Plan de Prévention des Risques Naturels « inondations et mouvements de terrain » de Cilaos

Concertation du public - Analyse des demandes de précision

BRGM/RP-71128-FR

Date de réalisation de l'expertise : Novembre 2021

Extrait de la cartographie de l'aléa inondation AVANT MODIFICATION

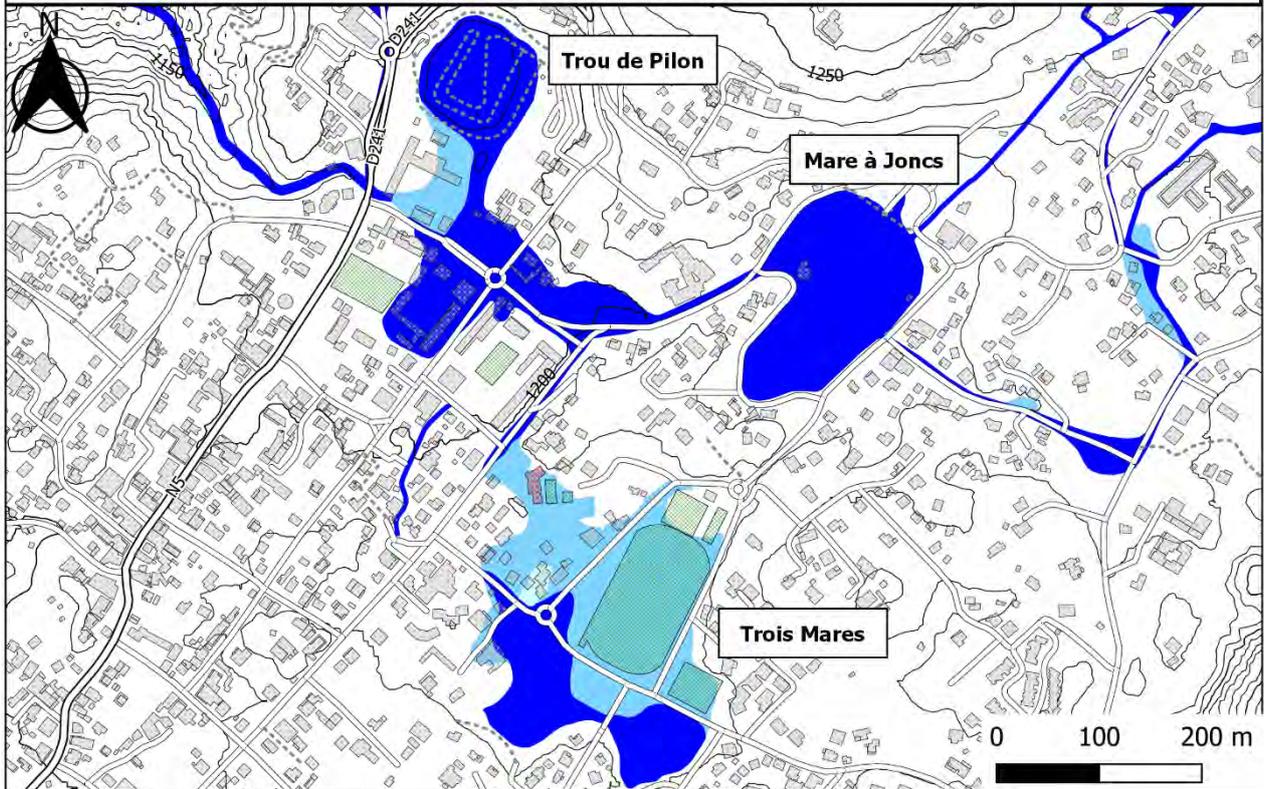
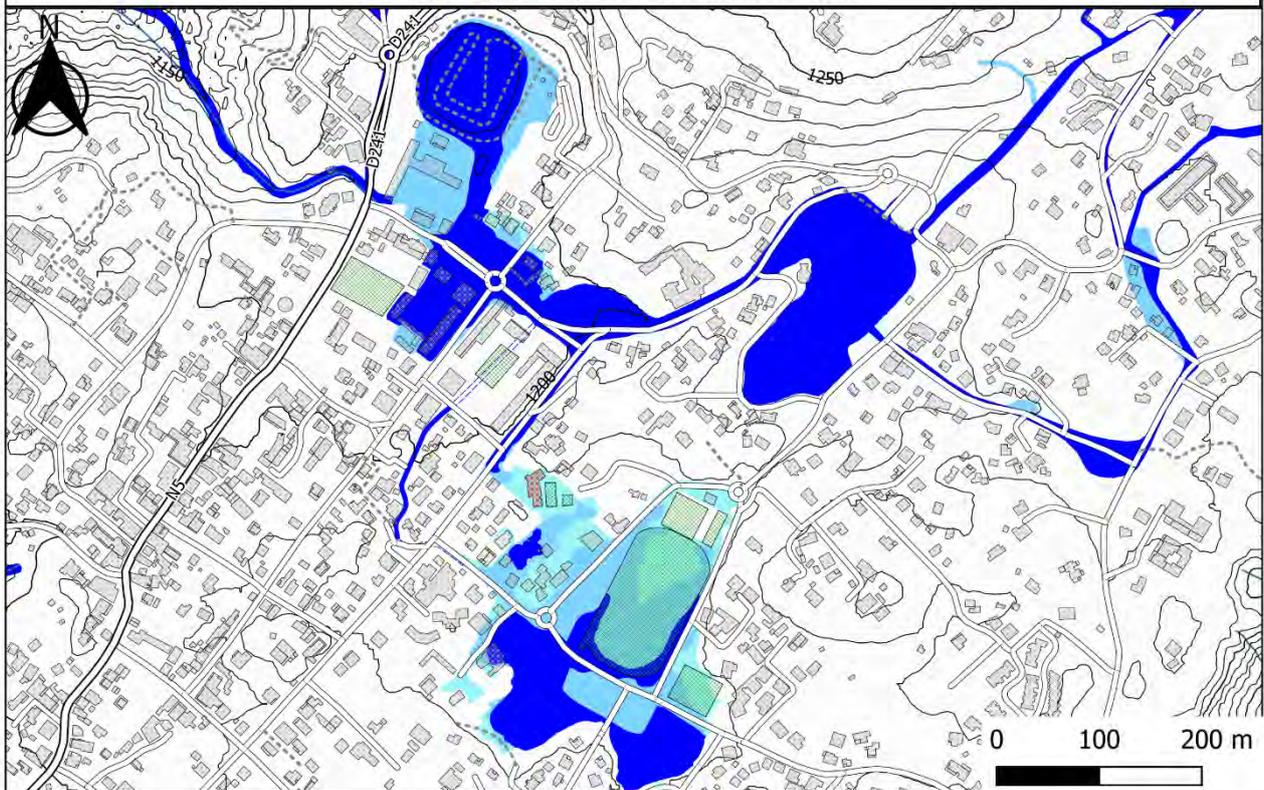
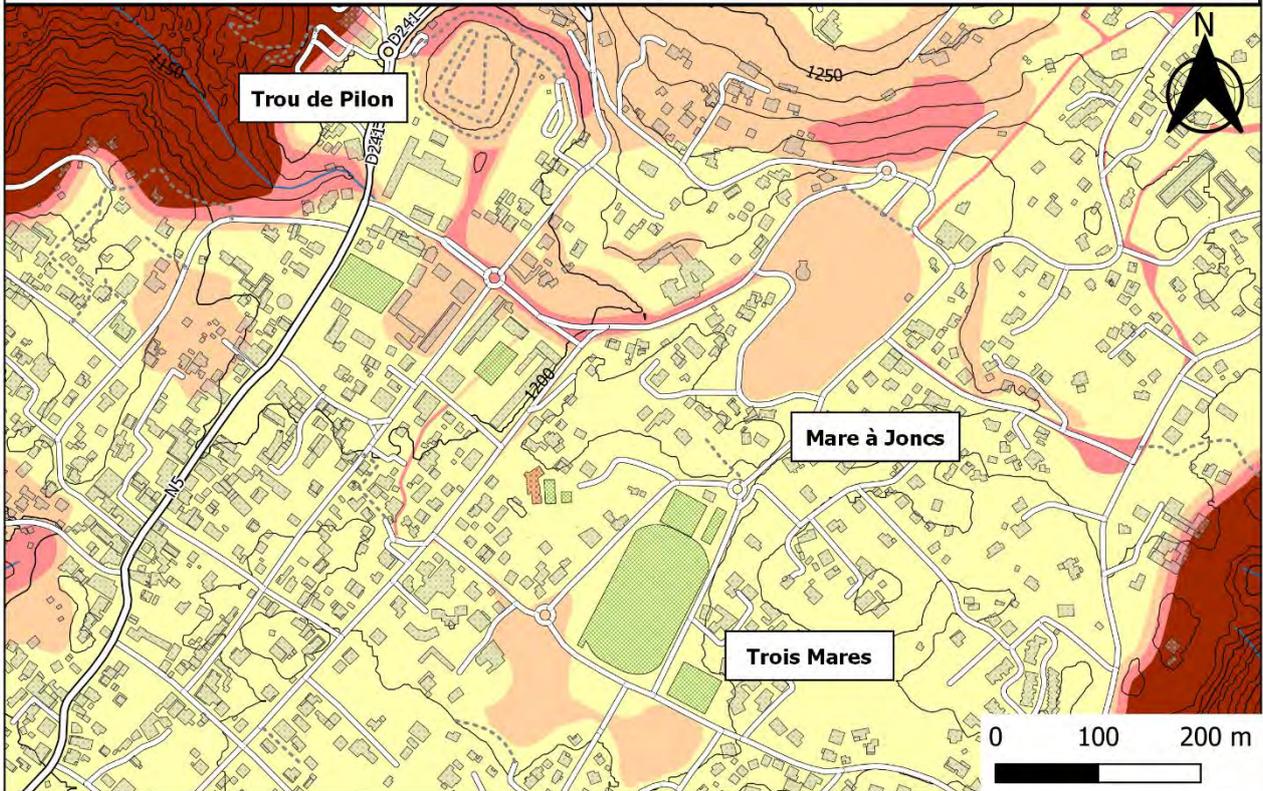
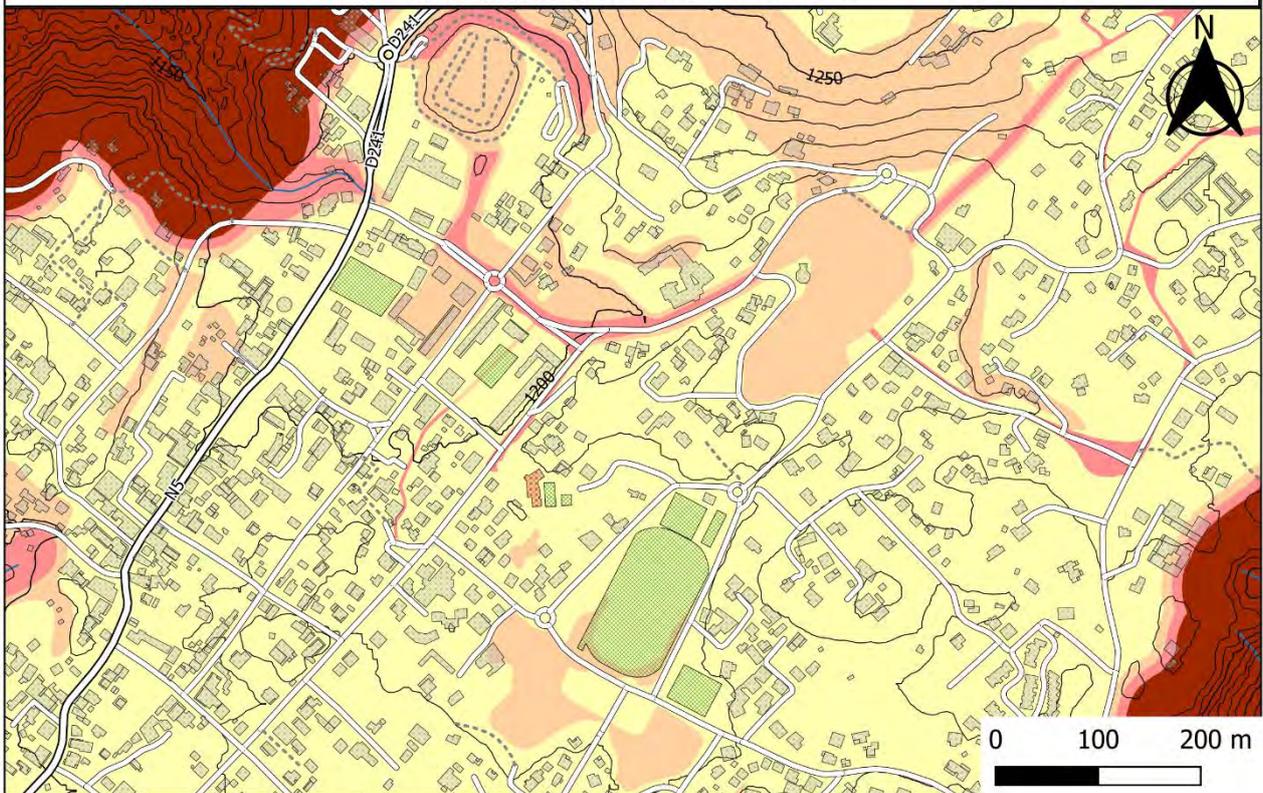
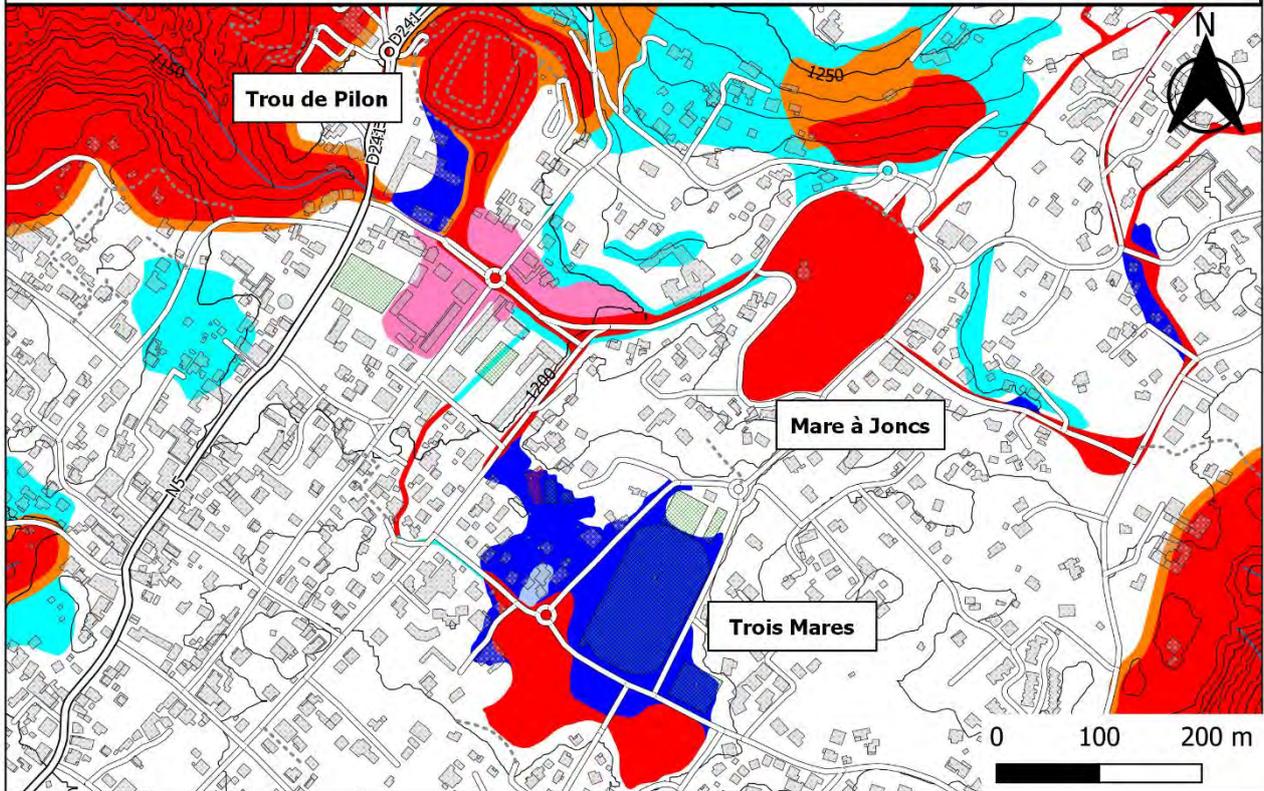
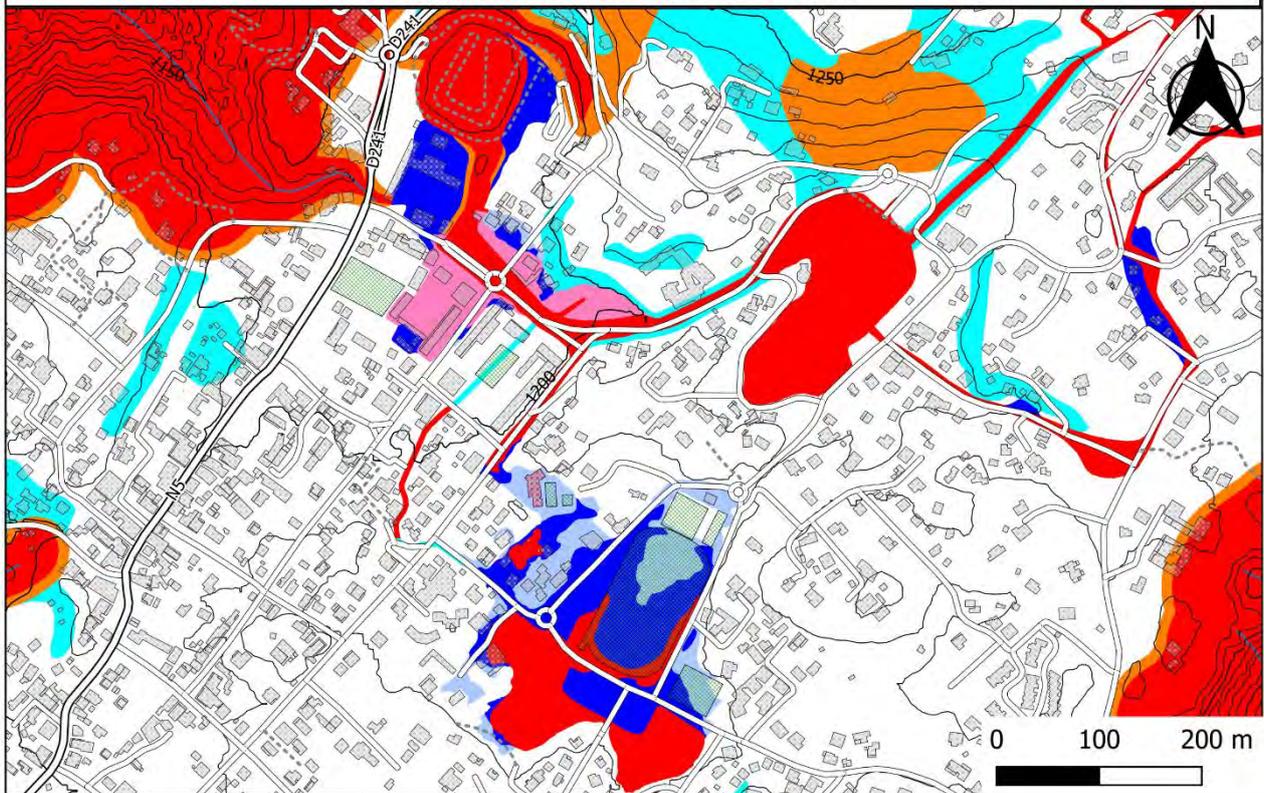
Au-delà des demandes de précision analysées dans le cadre de ce rapport, trois secteurs urbanisés affectés d'un aléa inondation, au centre-ville de Cilaos, ont fait l'objet de modifications en lien avec le débordement des mares : **Mare à Joncs**, **Trois Mares** et le secteur **Ecole des sœurs/Trou de Pilon**.

La modification de l'aléa inondation est motivée par l'acquisition, en juillet 2021 (réception de la donnée en décembre 2021), d'une nouvelle donnée altimétrique (levé LiDAR, d'une résolution de 50 cm, sur l'ensemble du cirque de Cilaos, cf. section 2.2). Les modifications sont basées sur la projection des côtes pour une crue centennale déterminées par le bureau d'études Egis-Eau en 2017 à partir de modélisation unidimensionnelle des écoulements au sein des exutoires des mares⁴ sur les nouvelles données topographiques au niveau de ces trois secteurs.

**Ensemble 1 (demandes n°1, 2, 3 et 4) -
Secteur : Ravine Henri Dijoux – Parcelles : AE 2299, AE2300, AE2301, AE2309**

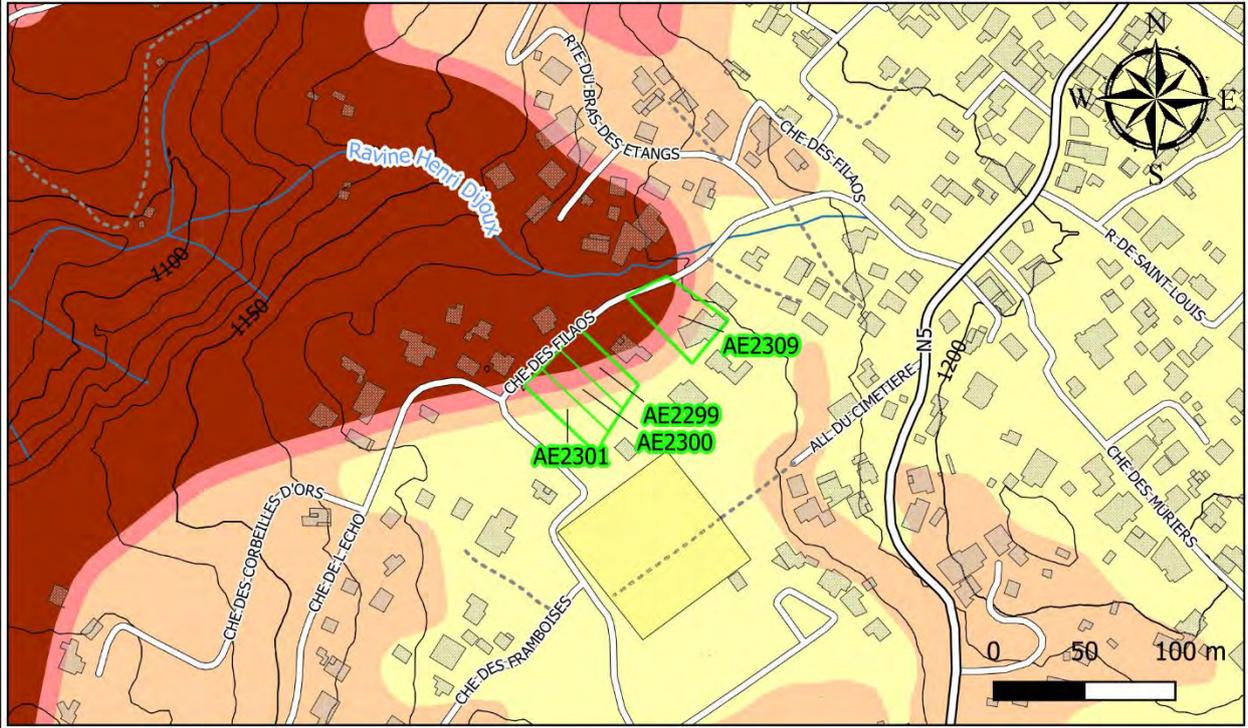
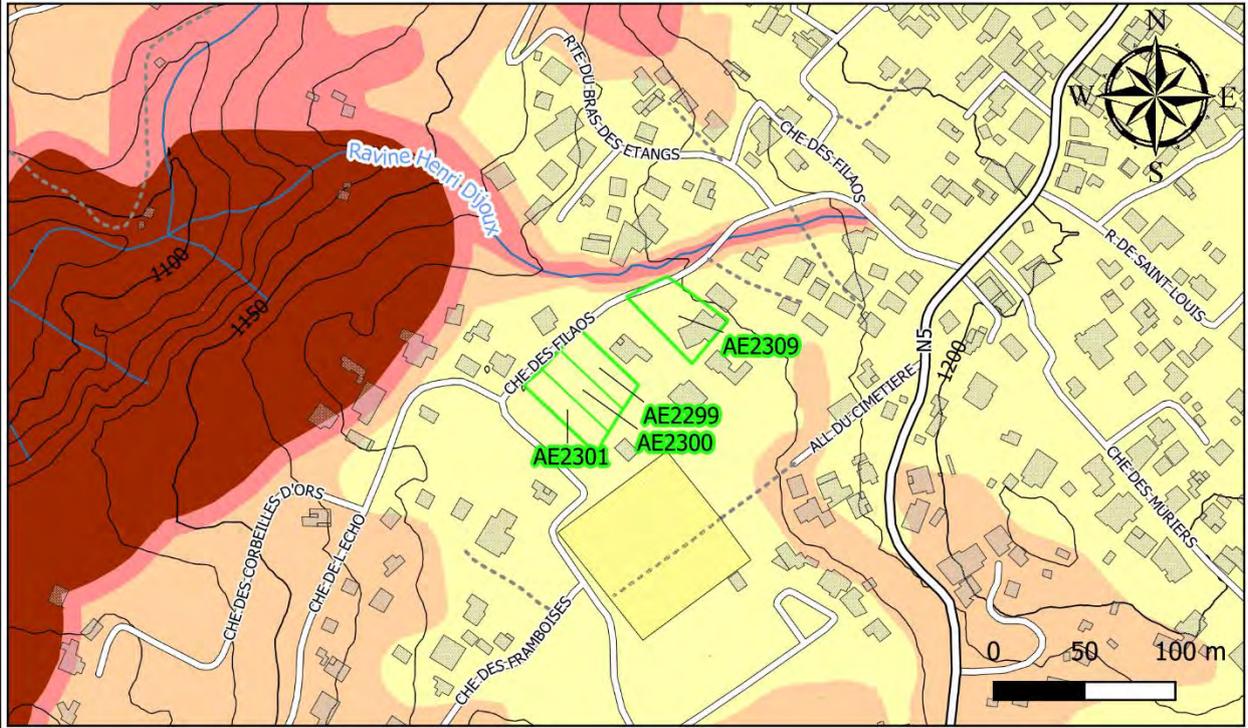
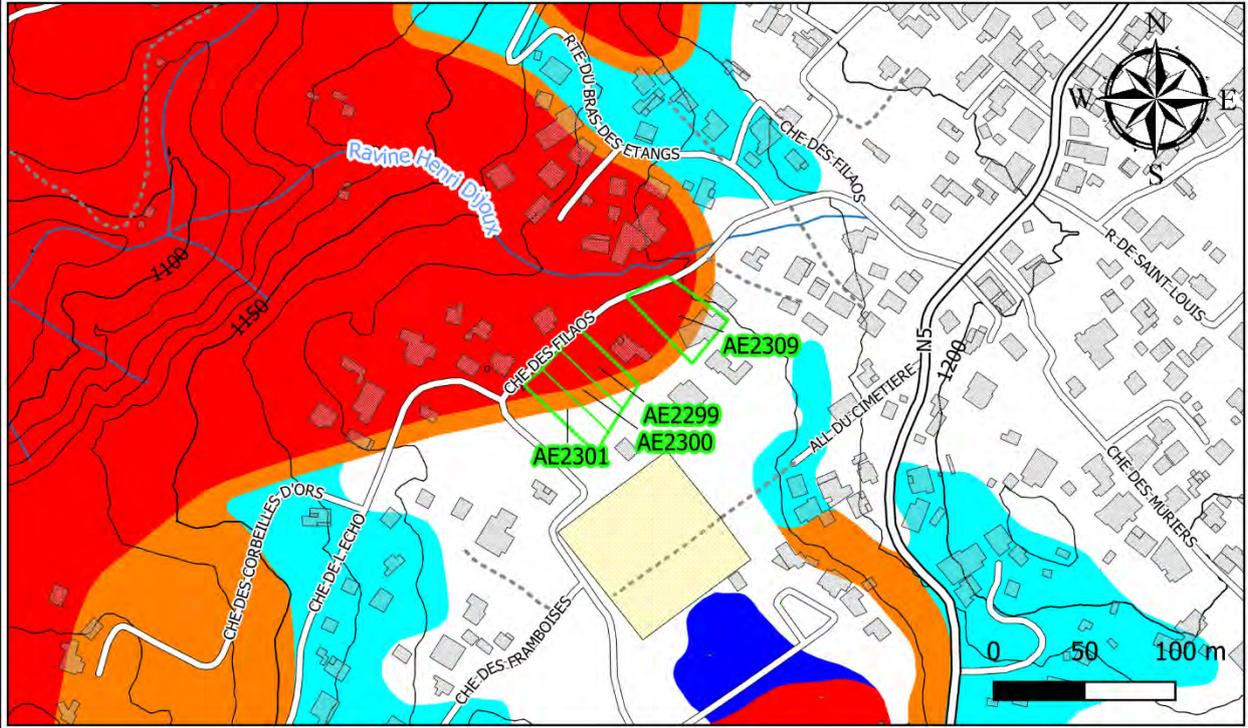
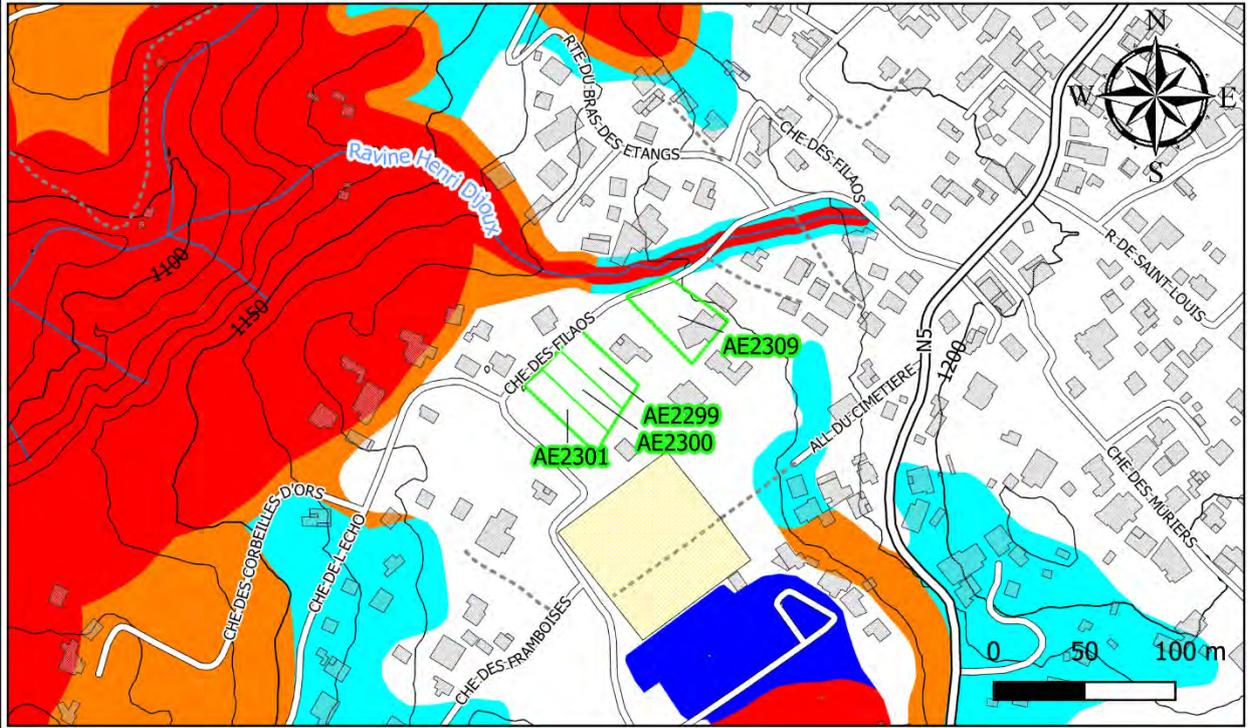
En dehors de l'aléa MVT, la présence de la ravine expose le secteur à un aléa inondation qu'il convient également de qualifier et de cartographier au niveau de l'axe d'écoulement. Pour ce faire, la position du thalweg a été précisée lors d'une visite de terrain réalisée le 29 octobre 2021 (Figure 6). Un aléa inondation fort est cartographié suivant un bandeau de 5 m de part et d'autre de ce thalweg. Un aléa MVT fort tenant compte des phénomènes d'érosion de berge est cartographié en cohérence au niveau de cet axe d'écoulement préférentiel. Un bandeau de 5 m est également classé

en aléa moyen MVT en recul de l'aléa fort pour tenir compte du recul possible et respecter le principe de gradation de l'aléa.

Ainsi, une fine frange au nord de la parcelle AE2309, au niveau de la chaussée du chemin des Filaos est classée en aléa MVT moyen. Compte tenu de la faible hauteur de berge et du caractère sécurisable des terrains à l'échelle de la parcelle, ce classement est traduit en zone B2u d'un point de vue règlementaire.
